Provincia di Benevento

OGGETTO: PROGETTO DI UN IMPIANTO EOLICO COMPOSTO DA 6 AEROGENERATORI DA 6 MW CON POTENZA TOTALE DI 36 MW E RELATIVE OPERE ACCESSORIE, RICADENTE NEI COMUNI DI MORCONE E LUNGO IL CONFINE DEI COMUNI DICIRCELLO E SANTA CROCE DEL SANNIO (BN).

Procedura Valutazione Impatto Ambientale ID VIP 5608.

Contributi ed elementi conoscitivi e valutativi per le Osservazioni di cui art. 24 co. 3 D.Lgs. 152/2006.

Carta archeologica del comune Morcone, loc. Cuffiano: sovrapposizione con l'impianto eolico proposto.

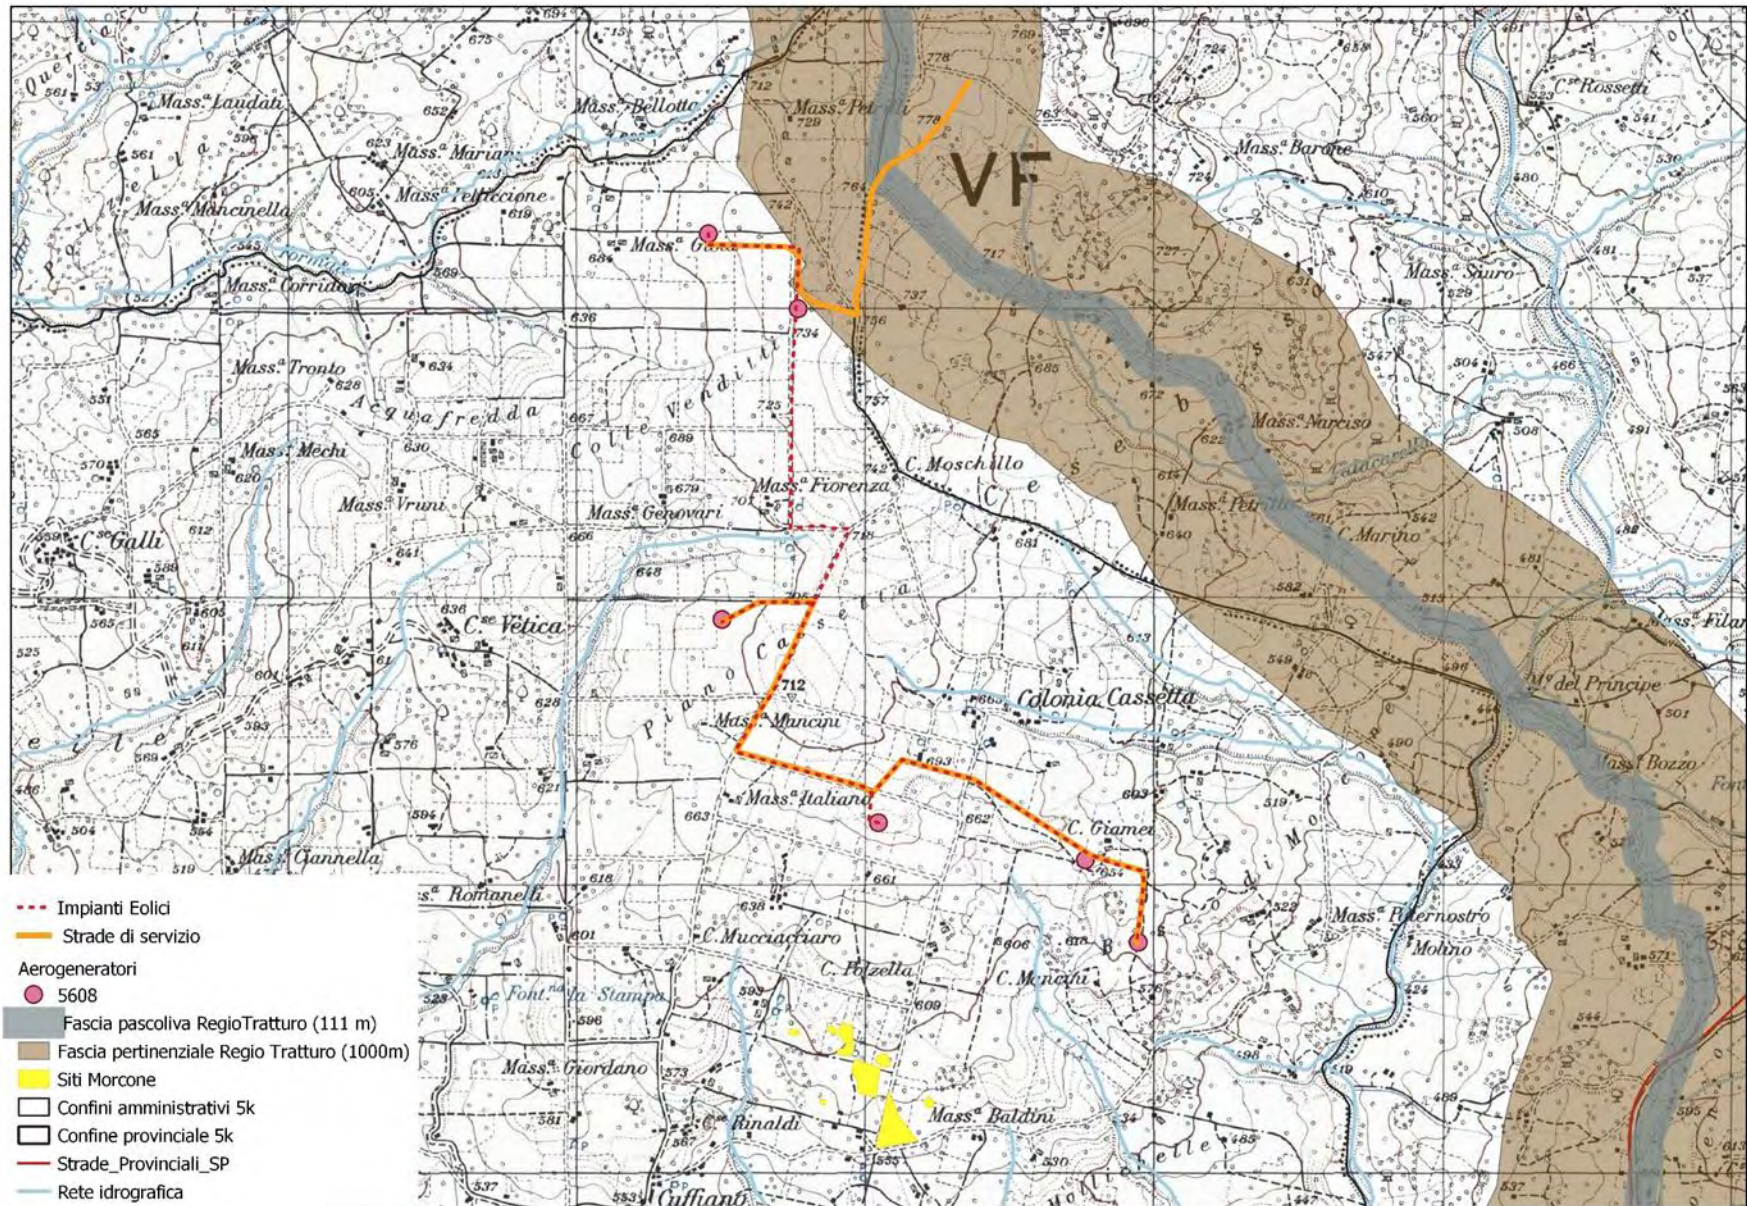
Nella mappa seguente è riportata la sovrapposizione dell'impianto eolico sulla carta archeologica del Comune di Morcone dove sono individuate le aree di materiali, i siti di materiale sporadico e bibliografici, ville, fattorie e necropoli.

Il progetto dell'impianto eolico proposto, che è situato in prossimità dell'area del regio tratturo e ne prevede l'attraversamento con una viabilità di servizio, non comprende tra i suoi elaborati uno studio archeologico dell'area, documento fondamentale per la valutazione del rischio archeologico.

Carta Igm con sovrapposizione delle quotizzazioni agrarie ottocentesche.

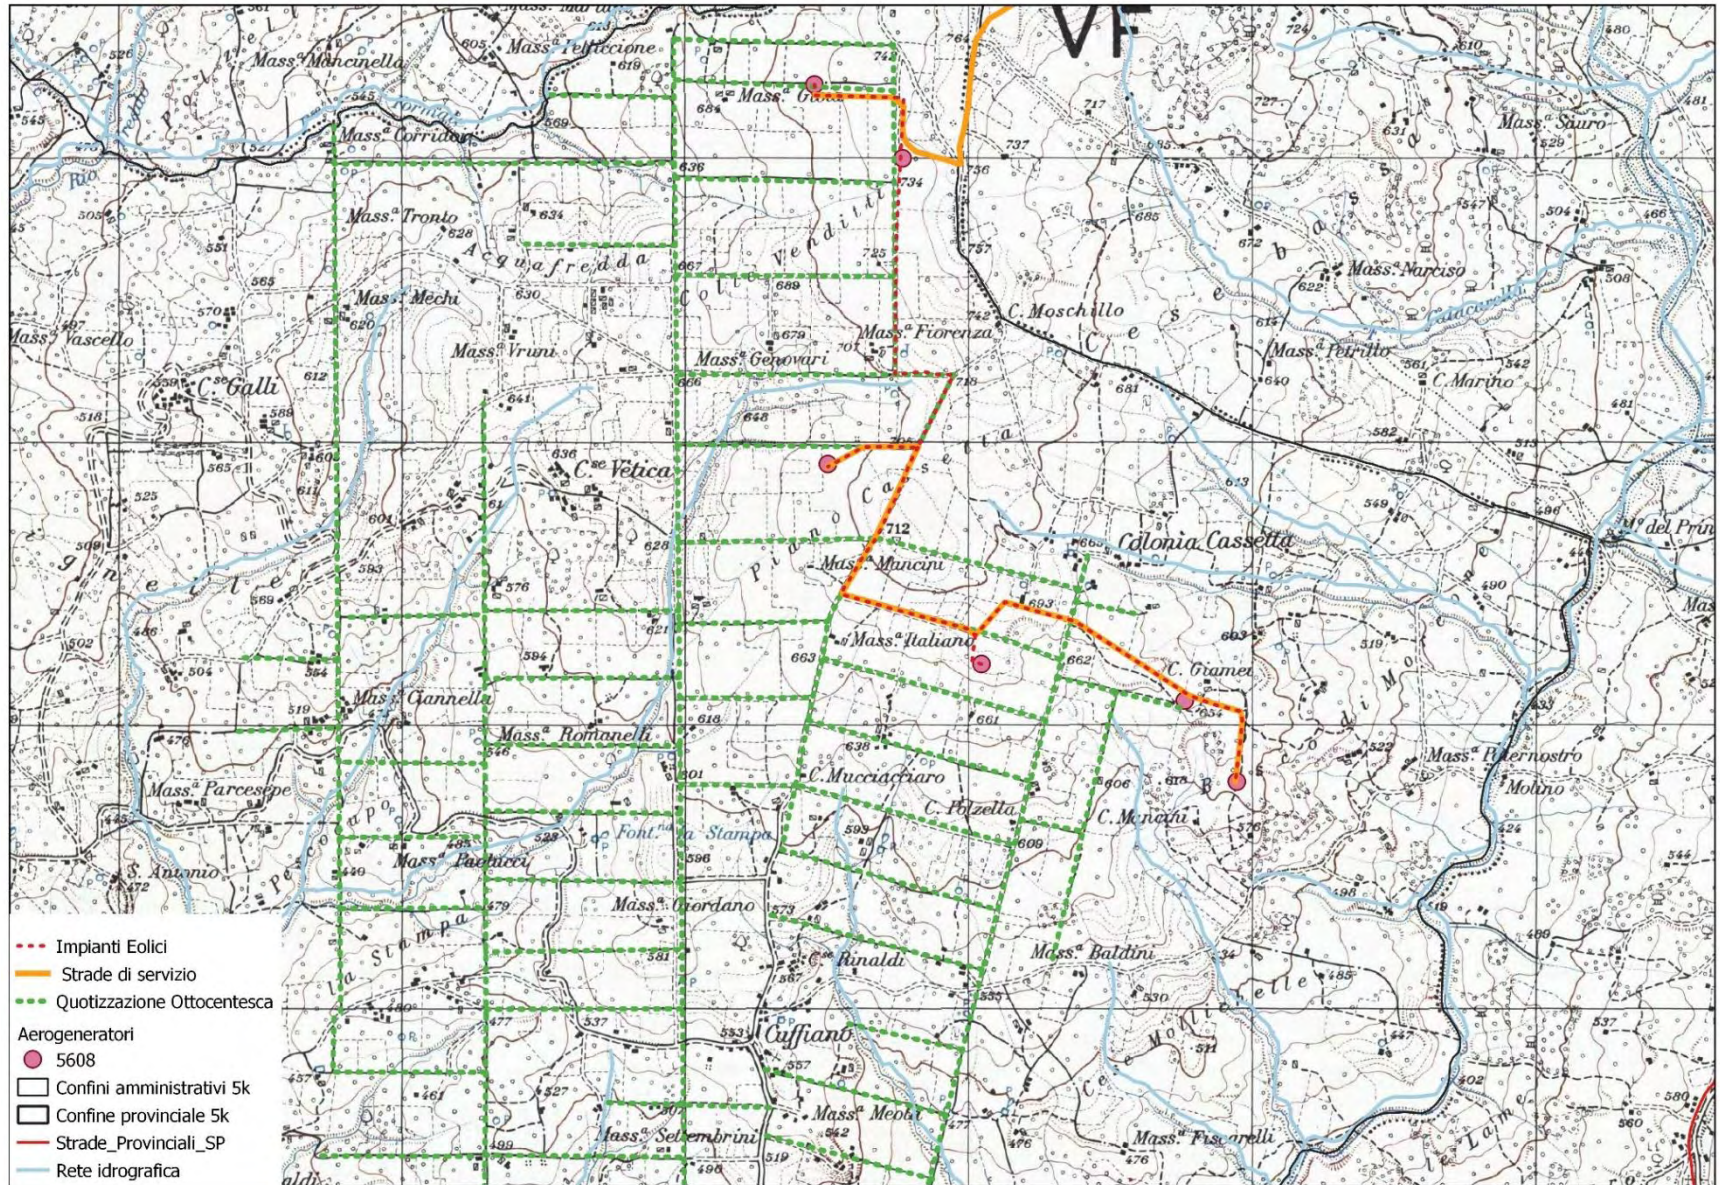
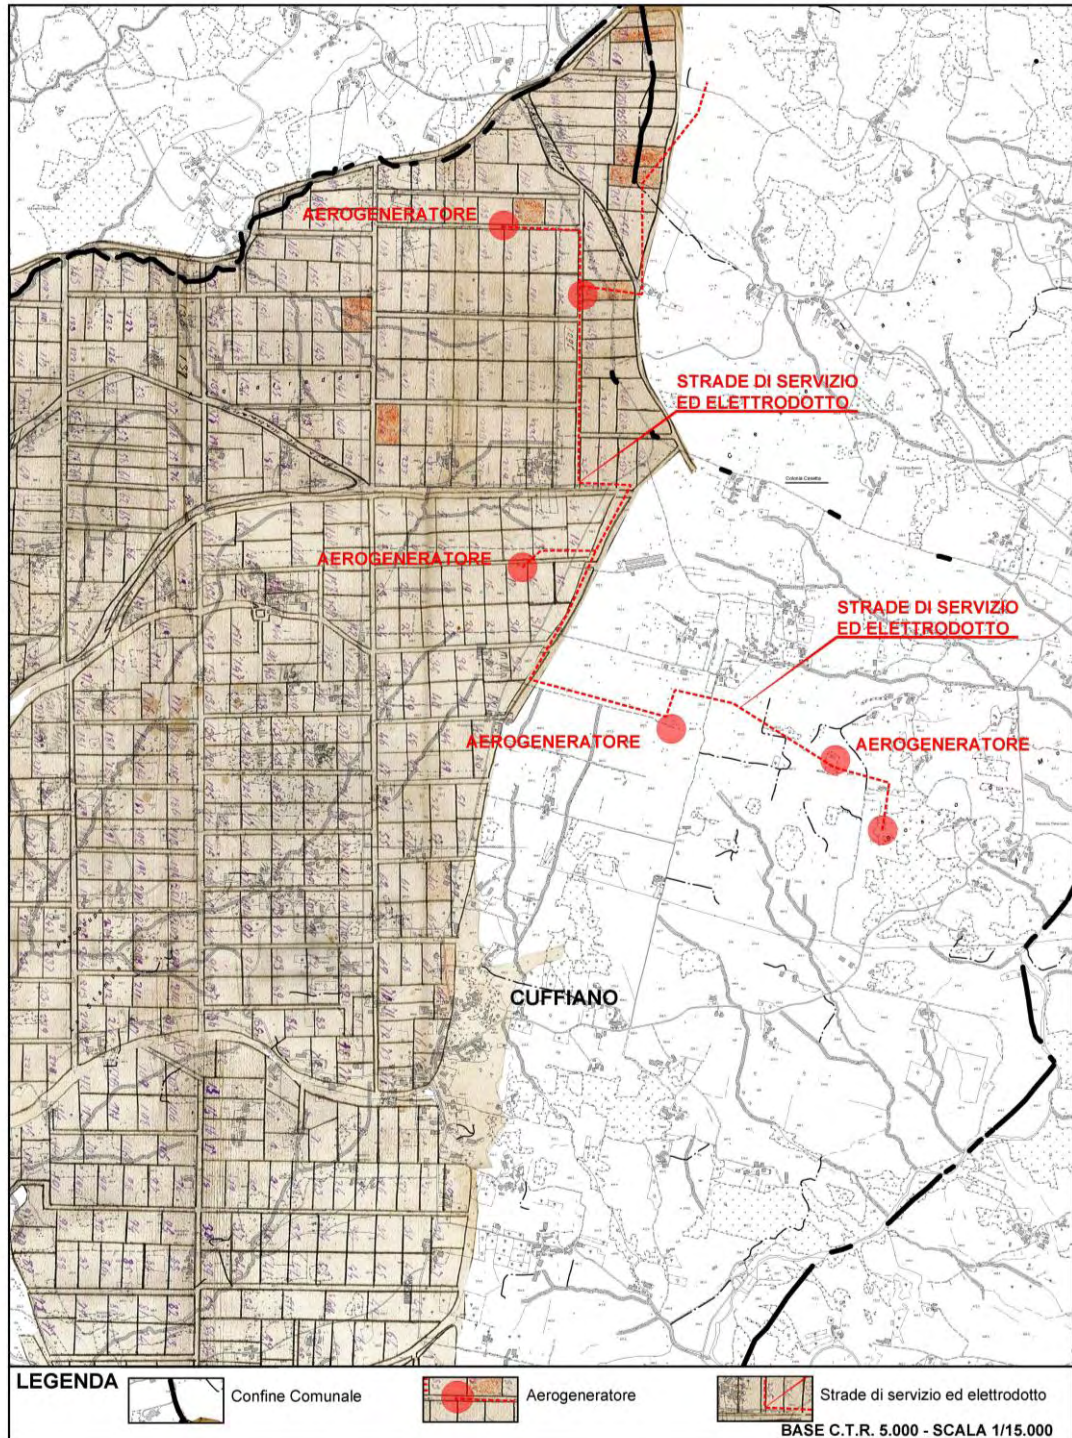
La realizzazione dell'impianto proposto risulta in contrasto con la tutela e valorizzazione delle tessiture territoriali storiche che caratterizzano il territorio di Morcone e che sono riconducibili all'istituto degli usi civici fortemente tutelato dalla normativa europea e nazionale (art.142 del Codice dei Beni Culturali; L.N. 168/2017).

Dalla carta dell'IGM, in scala a 25.000, sono evidenti le tracce della divisione agraria operata in epoca ottocentesca relativa alla località di Cuffiano. Di seguito si riportano le sovrapposizioni tra dell'impianto eolico proposta e la suddivisione particellare dei fondi rustici quali tracce delle divisioni agrarie e degli usi civici presenti nell'area.

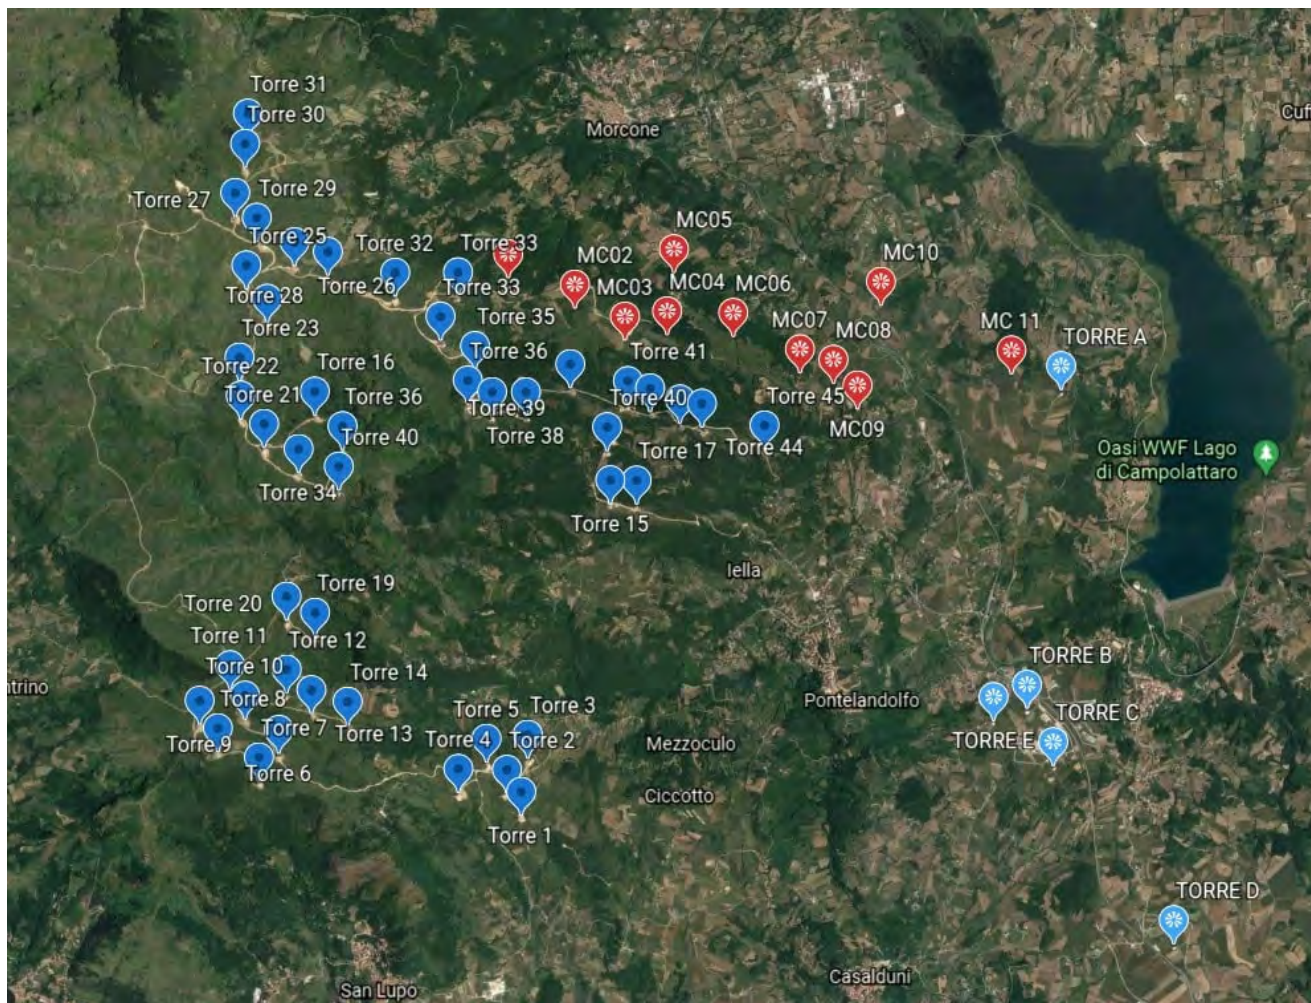
In particolare nel RMCA D2B INQUADRAMENTO TERRITORIALE SU ORTOFOTO – UBICAZIONE DI AEROGENERATORE DI PROGETTO è presente solo una foto scattata dal versante della diga di Campolattaro- zona coste verso Morcone. Da questa prospettiva non si evince la presenza del preesistente parco eolico e l'effettivo effetto selva che invece si percepisce dalla strada statale 87 direzione Bn-Morcone in prossimità di Pontelandolfo.

L'unico elaborato grafico che fa riferimento a installazioni preesistenti è REMCA_20 DISTANZE DEGLI IMPIANTI EOLICI ESISTENTI¹², tuttavia trattandosi di una cartina l'effetto reale dell'impatto non emerge.

Fig. 2 - Immagine GOOGLE Earth con sovrapposizione degli aerogeneratori del parco eolico

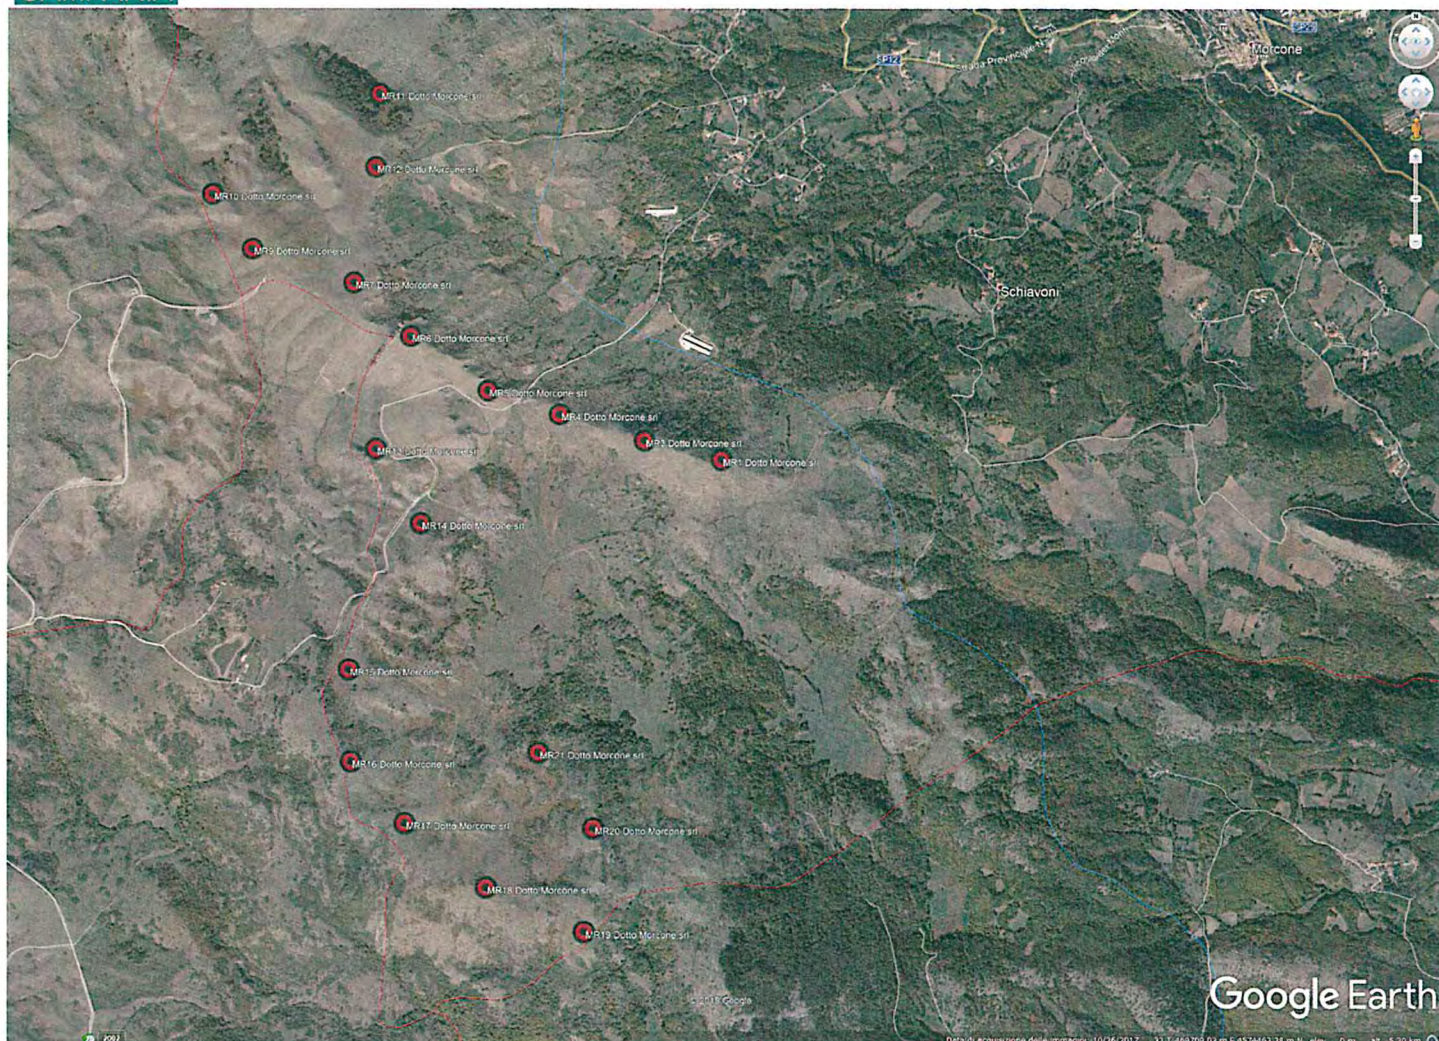
Oltre alla rimozione di superfici precedentemente occupate da pascoli, le opere di spianamento delle sommità dei rilievi, di sbancamento e di accumulo di materiali di scavo hanno modificato la morfologia dei versanti, con alterazioni dello scorrimento superficiale delle acque (foto 14). Questo, insieme alla realizzazione di canaletti di scolo ed intubamenti connessi alla costruzione di strade e piazzole, ha prodotto alcune modifiche sull'assetto idrografico dell'area (foto 15). Il reticolo idrografico naturale, che comprende piccoli corsi d'acqua caratterizzati dalla dominanza di *Agrostis stolonifera* e *Juncus* sp. ed aree di impaludamento, risulta così in parte alterato. Da segnalare che immediatamente sotto il rilievo di Ripa Maleportelle, particolarmente interessato da sbancamenti e modifiche morfologiche dei versanti, ci sono le sorgenti del torrente Lente (fontana di Acqua della Lepre), con le copiose fioriture di *Nasturtium officinale* e la presenza nel periodo riproduttivo di una rilevante popolazione di *Triturus carnifex*.

Foto 9 – Affioramento dell'habitat prioritario di Direttiva 8240* - "pavimenti calcarei".

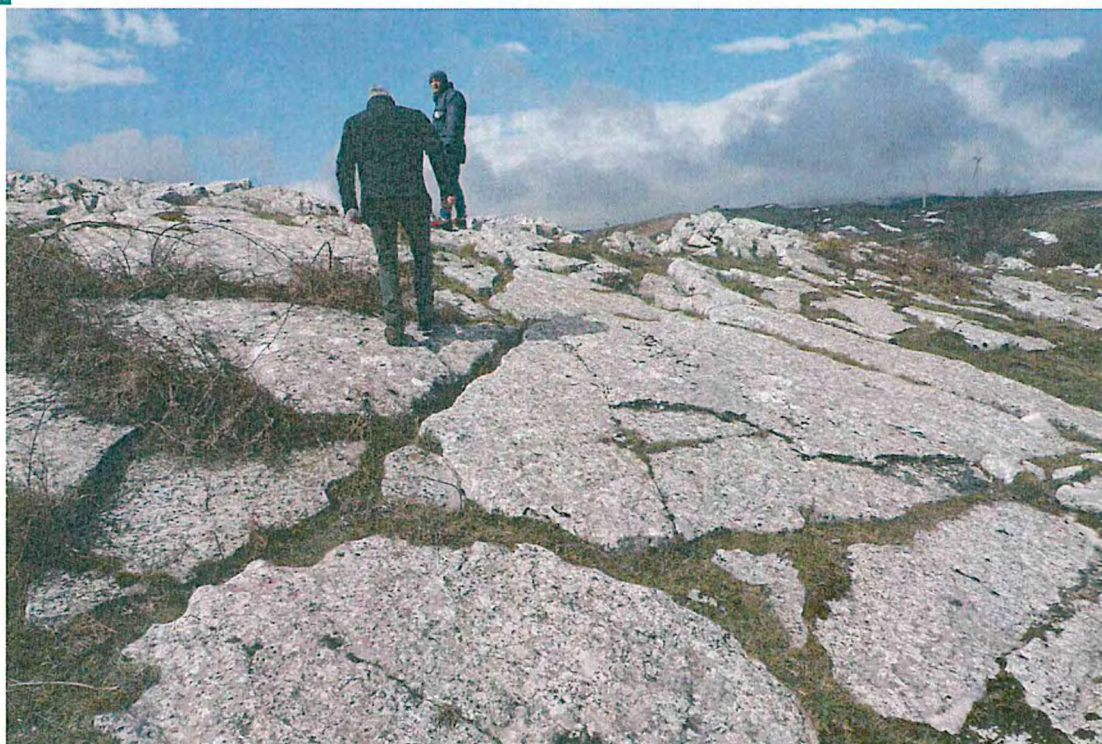
Foto 10 – La collinetta con i pavimenti calcarei (habitat di Direttiva 8240*) della foto 9 tagliata da uno sbancamento per realizzare un'area di manovra e/o stoccaggio
